Mémoire en réponse du maître d'ouvrage à l'avis de l'OFB

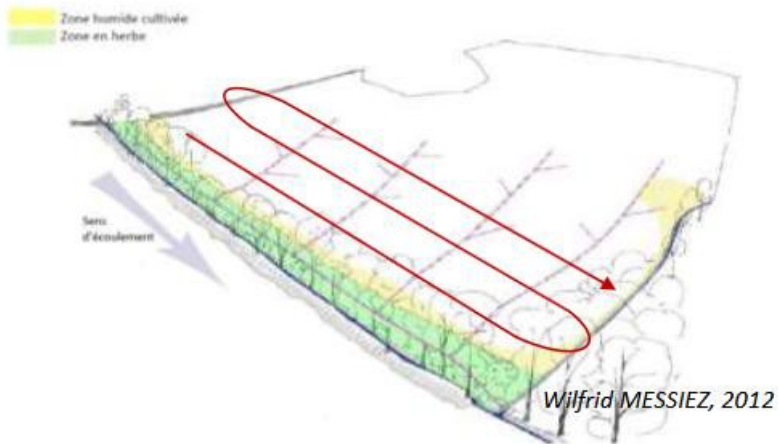
Les opérations prévues en rive gauche du cours d'eau paraissent adaptées, cependant la figure 178 (page 225/255) prévoit la plantation d'un boisement qui est visiblement déjà présent. De plus, la zone la plus au nord est présentée comme une surface de " zones humides restaurées sans qu'aucune opération de restauration n'y soit réalisée.

La justification des mesures compensatoires figure dans le dossier déposé. Le maître d'ouvrage considère que la mise en œuvre des mesures prévues, vu les photos aériennes anciennes et les cartes produites par le forum des marais atlantique sur les seuils de probabilité de zones humides, a une bonne probabilité de réussite. Le maître d'ouvrage a quoi qu'il en soit une obligation de résultat et prendra des mesures correctives si le suivi montre que les objectifs de restauration de zone humide ne sont pas atteints.

L'installation de réseaux de drainage enterrés dans les parcelles agricoles relève souvent d'opérations anciennes (plusieurs décennies) qui n'ont pas toujours fait l'objet de déclaration ou de plans. Sur les sites identifiés, aucun plan des drains n'a été retrouvé, ne permettant pas de connaître le linéaire réellement concerné par la mesure. Aussi il est impossible de préciser la densité et l'agencement du linéaire et l'efficacité du réseau. Cependant, les collecteurs ont bien été identifiés et localisés, attestant d'un réseau de drainage au droit des parcelles. Il a été estimé que le réseau intersectait logiquement l'emprise foncière de la parcelle agricole.

Du fait de cette imprécision, et comme précisé dans les retours d'expérience du Forum des Marais Atlantiques, les travaux les plus efficaces consistent à utiliser une sous-soleuse, perpendiculairement au réseau présumé de drainage (ou alors passage dans les deux sens de la parcelle de manière perpendiculaire), avec des passages répétés et espacés, pour détruire le réseau en place, avec notamment pour effet de réduire le rabattement de la nappe induit. Ces travaux sont schématisés dans la figure ci-dessous.

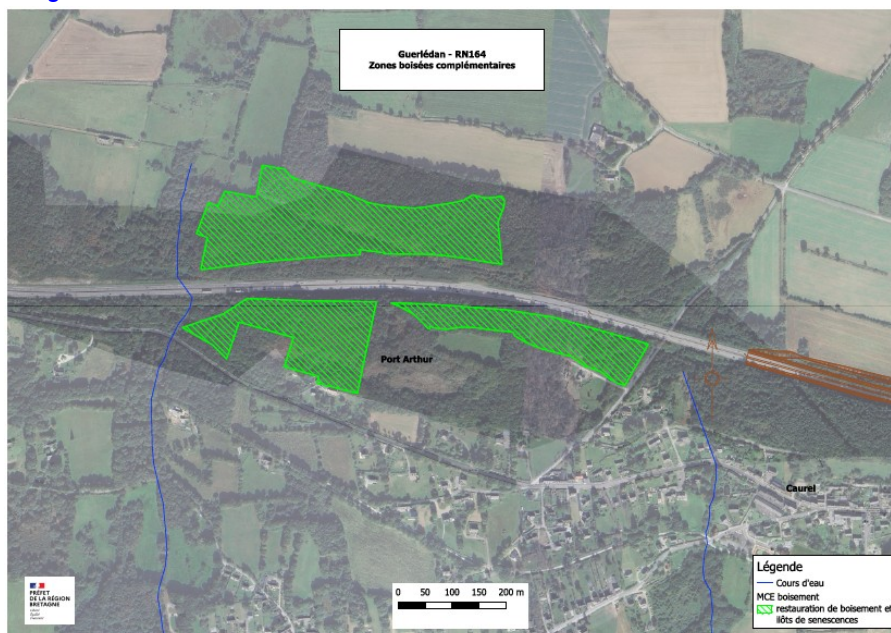
Le site de compensation RN164 MUR MC MB-MSO-MO 0033 est situé à proximité immédiate du site Natura 2000 «forêt de Quénécan, vallée du Poulancre, landes de Liscuis et gorges du Daoulas ». Il convient d'évaluer les incidences du projet de compensation par conversion de parcelles ouvertes en boisement par plantation sur les espèces du site Natura 2000.

L'analyse de l'éligibilité du site RN164_MUR_MC_MB_0005 ne figure pas dans le volet C.
